改善箇所説明図

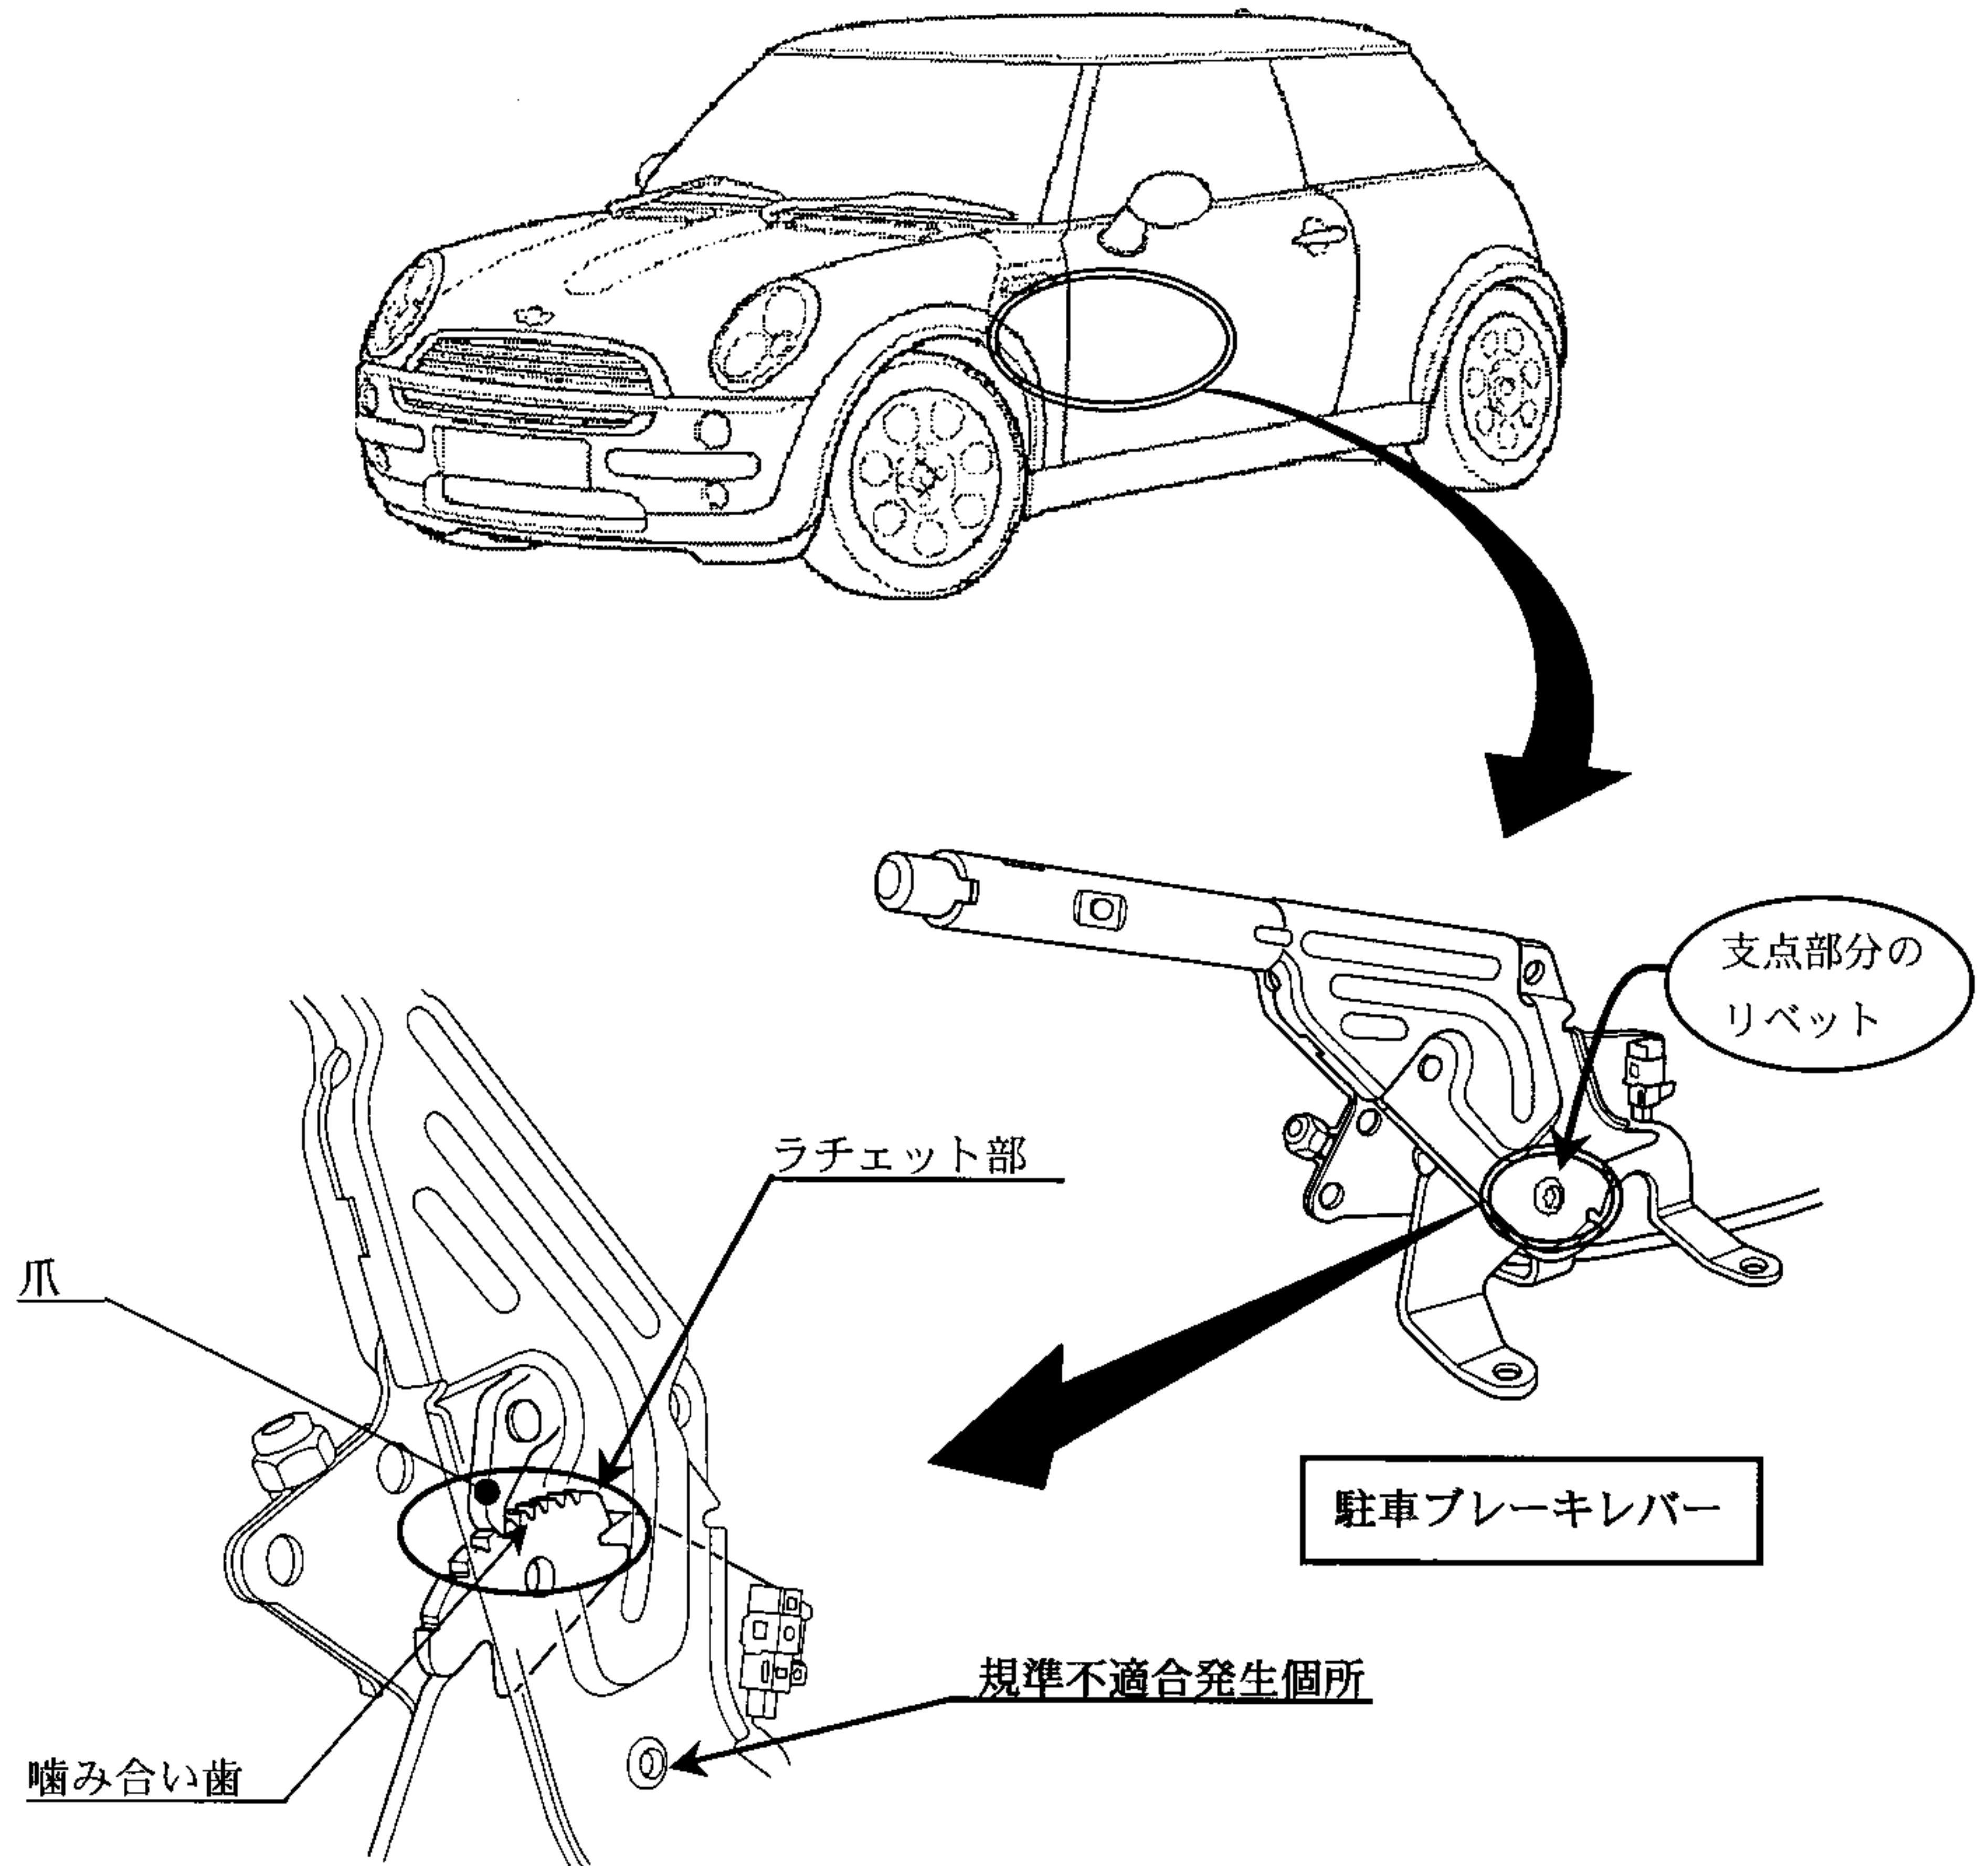
不具合の内容

制動装置において、駐車ブレーキレバーの支点部分のリベットの固定方法が不適切なため、駐車ブレーキを操作した際に当該部位がねじれ、ラチェットの噛み合いが不十分となることがあり、駐車ブレーキが解除されるおそれがある。

改善の内容

全車両、当該部品を良品と交換する。

識別：エンジン ルーム内右側ストラットの
車台番号打刻付近に黄色のペイントを塗布する。
